Commune de Saint-Barthélemy-d'Anjou

Synthèse de la participation du public par voie électronique (PPVE) sur l'étude d'impact du projet de réaménagement du site des Claveries

La présente procédure de participation du public par voie électronique concerne le projet de réaménagement du site des Claveries.

Porté par le Groupe Arc et Angers Loire Habitat, le projet consiste à créer 143 logements collectifs et individuels sur l'ancien site du CHU et de l'Eparc rue des Claveries, créer une crèche, et réhabiliter l'ancien bâtiment hospitalier pour y aménager des logements et des bureaux.

Exemple de PAV avec incivilité passive,
Photo prise quartier de la Jaudette, à Saint-Barthélemy-d'Anjou
Le 11/02/2026 au matin (problème récurrent).

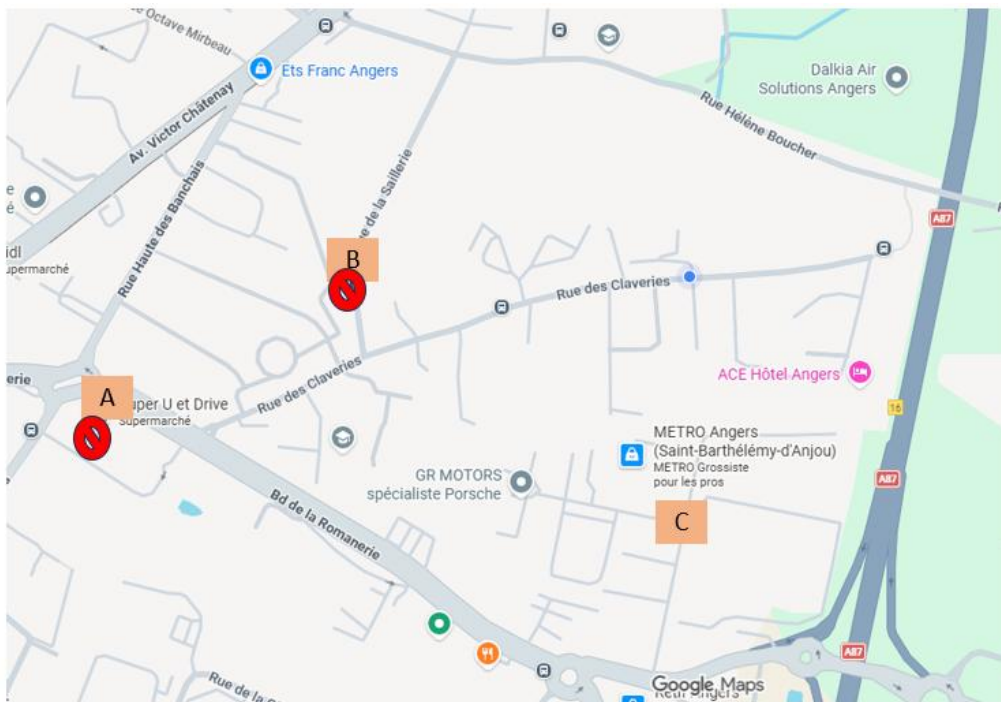
Les deux PAV que vous prévoyez d'implanter face aux 34 ter rue des Claveries et 42 rue des Claveries seront accessibles H24 et, de par leur nature mobilière, ne seront pas en capacité intellectuelle de respecter cette réglementation.

Les jets de verre étant possibles à toute heure, mais les nuisances sonores n'étant pas tolérables à certaines heures, il y a donc une incohérence notable. C'est à vous, concepteurs et ingénieurs, de proposer une solution de collecte des déchets qui réponde à ces deux directives de manière certaine et indiscutable.

Afin de tenir compte des remarques des participants, les Points d'Apport Volontaire de déchets (PAV) ont été repositionnés à l'intérieur du périmètre du permis d'aménager, et une clôture autour des PAV sera réalisée. L'installation des PAV sera conforme au règlement de collecte des déchets ménagers et assimilés ainsi qu'au cahier des prescriptions pour la collecte, le tri, et la réduction des déchets d'Angers Loire Métropole en vigueur.

Représentation de l'angle de vision théorique des habitants depuis leurs fenêtres

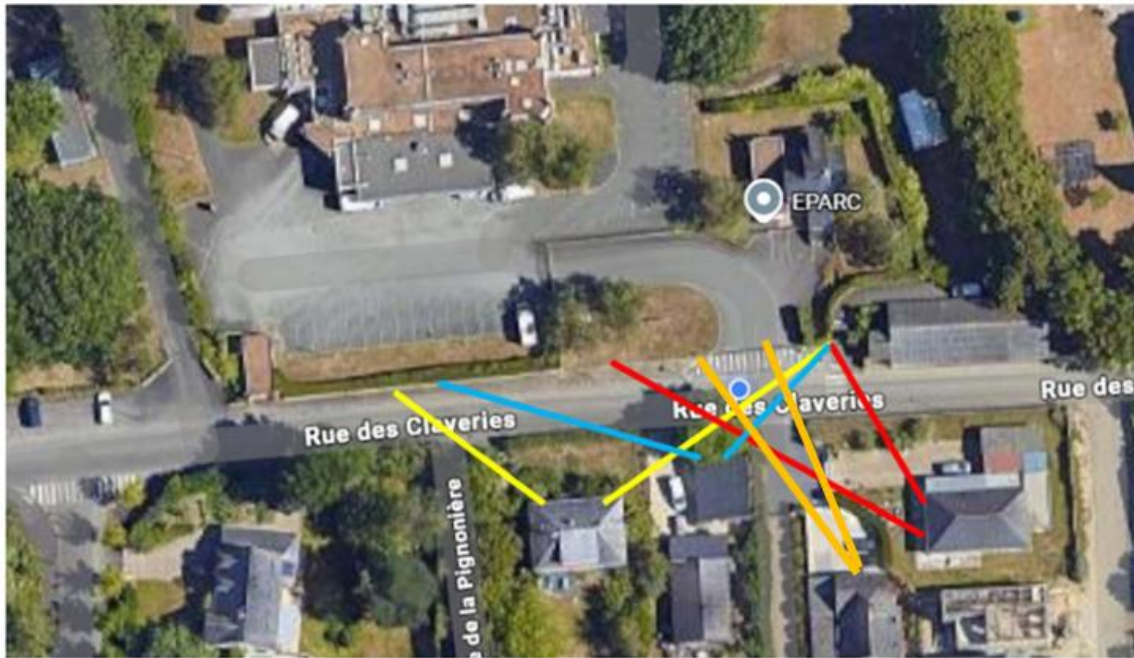
- Le 42 rue des Claveries : vue intégrale sur l'EPARC, en surplomb (en jaune, ci-après).
- Le 42 bis rue des Claveries : vue directe sur l'EPARC depuis un logement (en bleu, ci-après).
- Le 46 rue des Claveries : vue directe sur l'EPARC (en orange, ci-après)
- Le 48 rue des Claveries : vue directe sur l'EPARC (en rouge, ci-après)

Les habitations à proximité du site du CHU sont peu impactées par les changements proposés. Les maisons situées face au site de l'EPARC sont beaucoup plus impactées.

*Schéma de coupe de la zone entre l'EPARC et le 42 rue des Claveries
Mesures prises par mes soins suite à la réunion de présentation du 09 février 2026.*

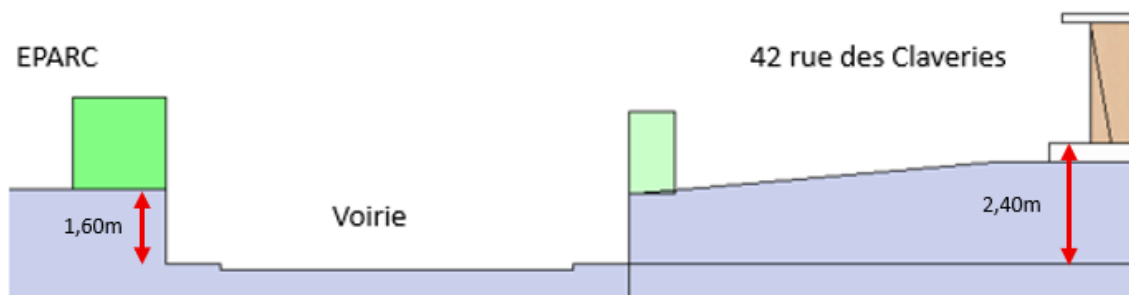
Le relief de la zone fait que la vue depuis la rue n'est pas celle des habitations. En effet, le site de l'EPARC se situe à 1,60 mètres au-dessus de la voirie contre 2,40 mètres pour le rez-de-chaussée de la maison située au 42 rue des Claveries, habitation dont le rez-de-chaussée est le plus haut de la rue.

- Vues proposées lors de la présentation du projet le 09 février 2026

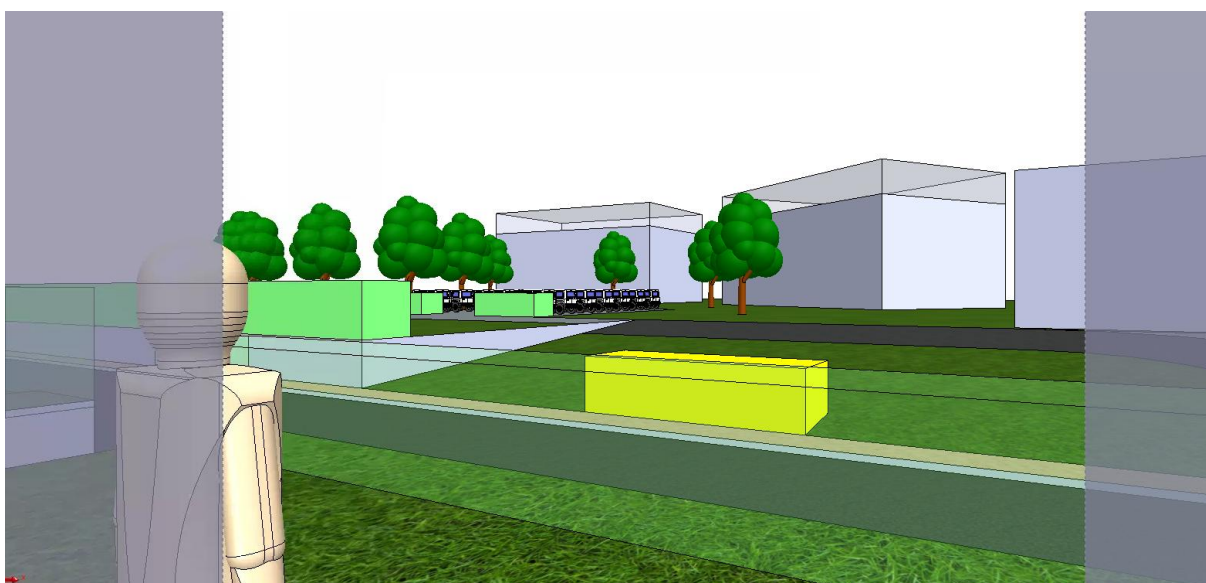
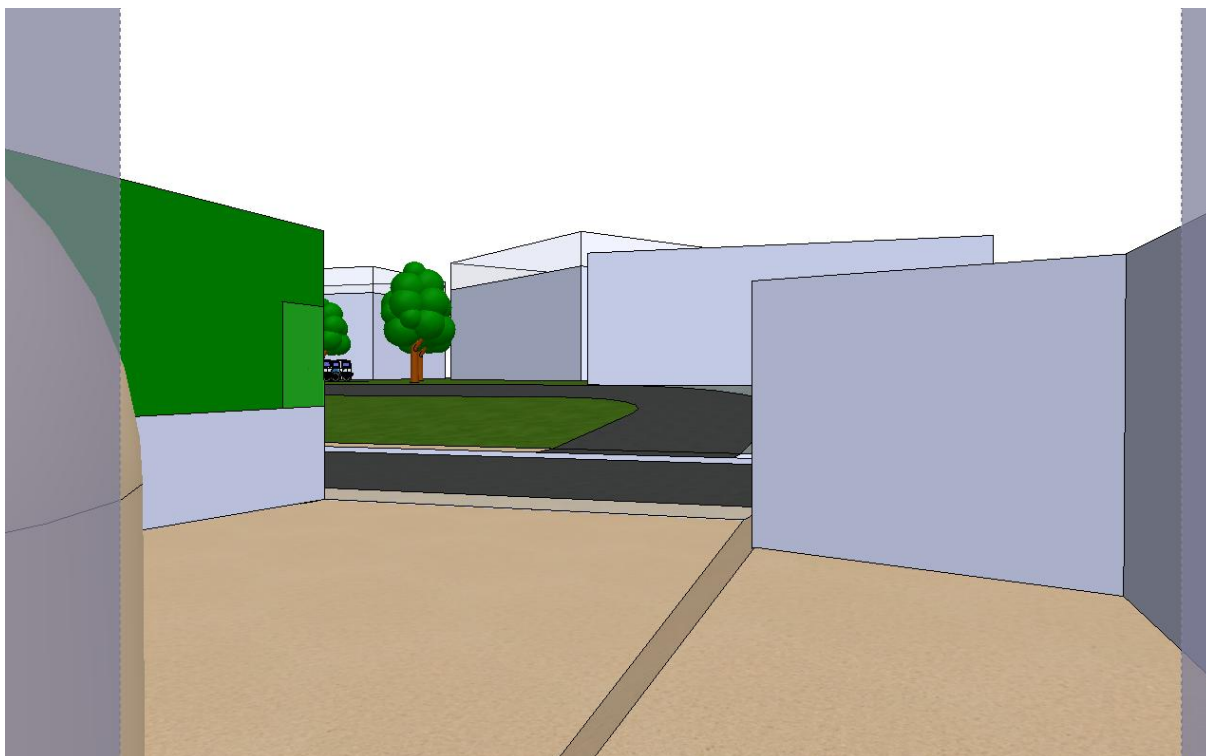
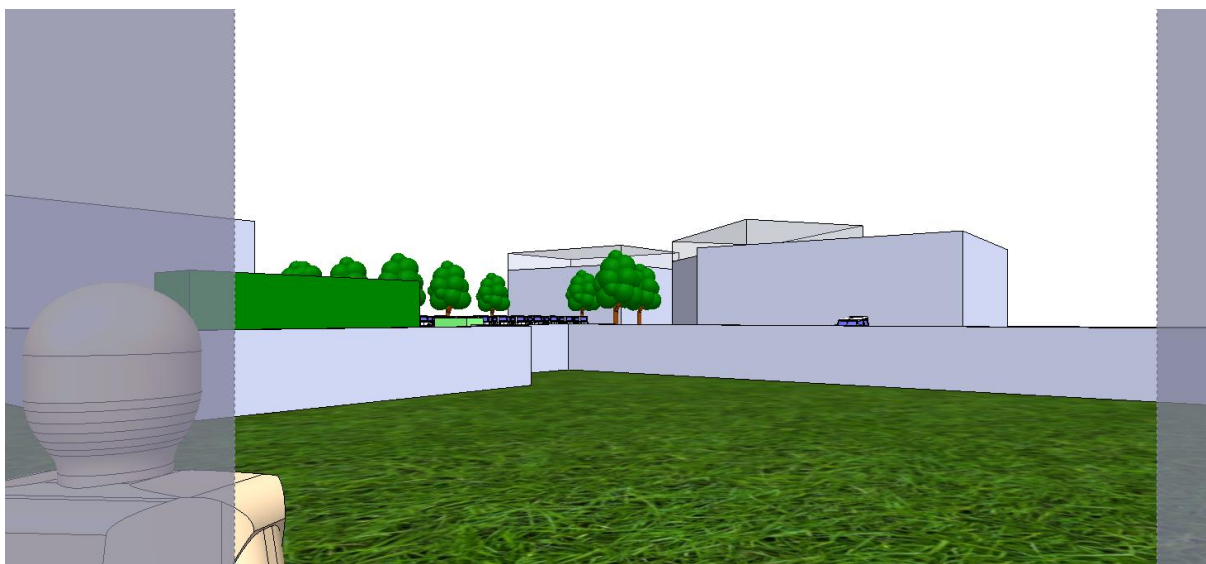
- du plan présenté lors de la réunion,
- des mesures prises après la réunion,
- des imports de 3D à taille réelle pour les arbres (de taille moyenne après 15 années de pousse) et les véhicules,
- des hauteurs théoriques pour les bâtiments issus de plans types (le troisième niveau des collectifs est représenté en transparent).

○ Depuis le 42 rue des Claveries.

○ Depuis le 42 bis rue des Claveries.

- Depuis le 46 rue des Claveries.

- Depuis le 48 rue des Claveries.

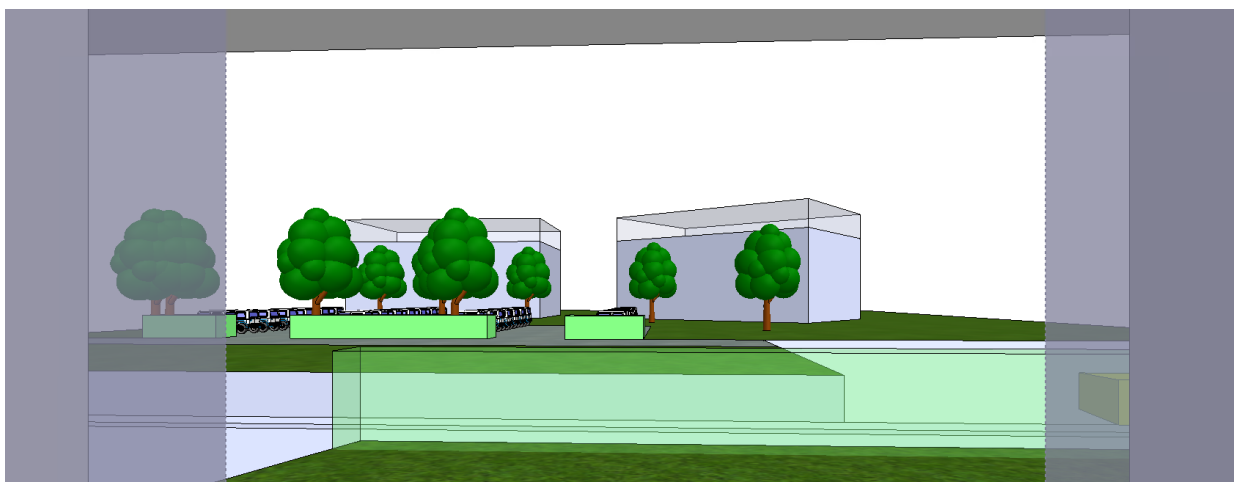
Nous pouvons constater, du point de vue des habitations, que les préconisations de l’Orientation d’Aménagement et de Programmation ne sont pas suivies :

- Les 30 véhicules qui seront accueillis sur le parking **ne seront pas masqués**,
- **L’absence d’épannelage progressif** des hauteurs (parking puis R+2 ou R+3),
- **La dégradation de la qualité de la façade sur rue** à cause de l’implantation du PAV.

Réponse
Les hauteurs des futurs bâtiments seront conformes aux prescriptions des documents d'urbanisme en vigueur, et notamment le plan local d'urbanisme intercommunal, l'OAP des Claveries, au plan des hauteurs et aux règles relatives à la zone UC du plan local d'urbanisme. Les futures constructions ne pourront pas déroger aux règles d'urbanisme en vigueur. Les franges paysagères seront renforcées afin d'éviter les vis-à-vis. Chaque permis de construire devra se conformer aux prescriptions du règlement de lotissement. Il est également précisé qu'aucun « belvédère » n'est prévu au projet. La partie du site dénommée ainsi, accueillera une noue paysagère destinée à recueillir les eaux pluviales.

Schéma issu de l'OAP de décembre 2025

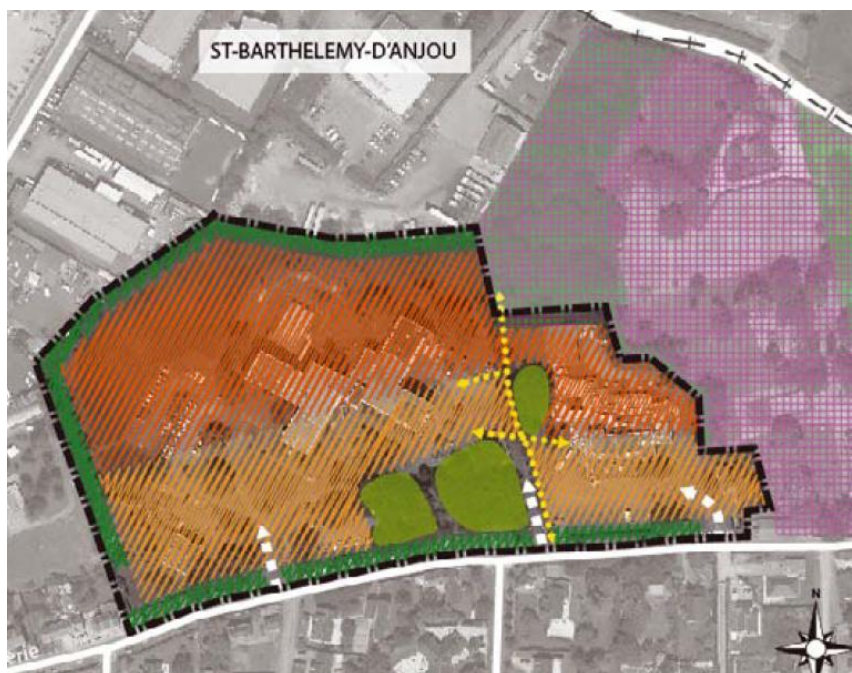
Votre projet prévoit une voie de circulation au niveau de l'actuel accès de l'EPARC, en face des sorties des maisons existantes, voirie mentionnée dans l'OAP. Le trafic au niveau de cette zone sera grandement accentué du fait du sens unidirectionnel prévu au cœur de l'aménagement.

L'OAP précise 3 voies d'accès routier (en blanc) et un accès voie douce (en jaune), contrairement au discours tenu lors de la réunion du 09/02/26, dans lequel vous affirmez que la voie le long du Bois Joli doit être uniquement une voie douce.

Réponse
Les projets de construction (futurs permis de construire) se conformeront aux réglementations en vigueur concernant le nombre de stationnement à réaliser obligatoirement, (y compris des places visiteurs), notamment celles du Plan Local d'Urbanisme intercommunal et des documents d'urbanisme en vigueur, aussi bien des véhicules légers que des vélos. En outre, le projet favorise les mobilités douces avec la création sur son périmètre d'un cheminement piéton-vélos nord/sud, l'accès direct à un arrêt de bus (transport en commun public), et la vitesse sera limitée en cœur de quartier. Le gestionnaire de voirie étudiera la possibilité d'intégrer des places de stationnement sur le domaine public existant, en dehors du périmètre du présent projet.

- Projection de la vue du 42 rue des Claveries.

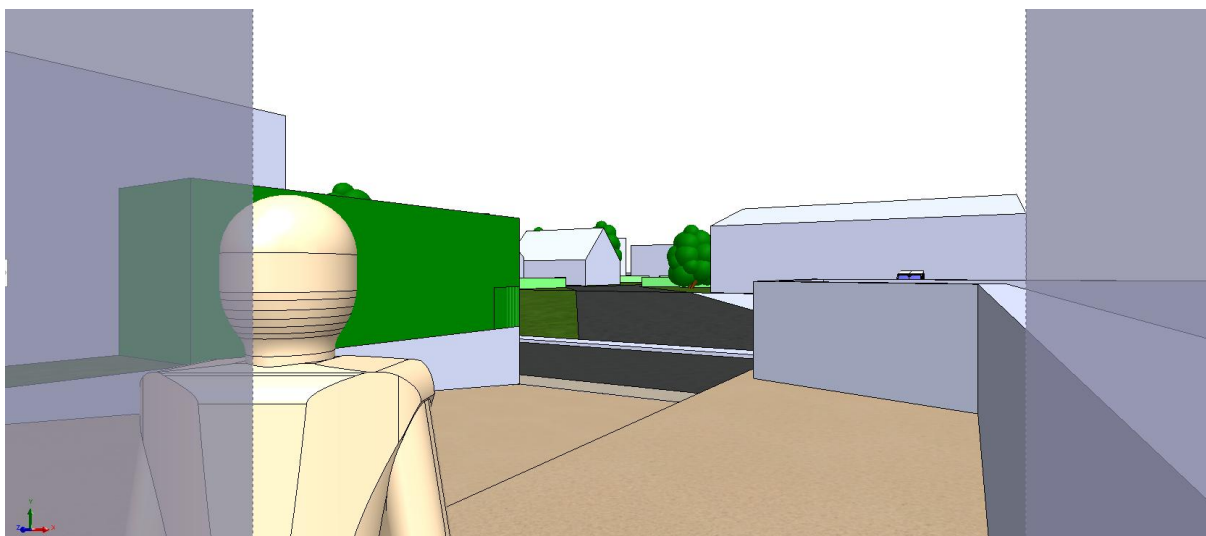
Y apparaît d'abord la modification de l'emplacement du hameau.

Présence du hameau avec 11 logements individuels de type R+C, dans l'esprit du quartier des Claveries
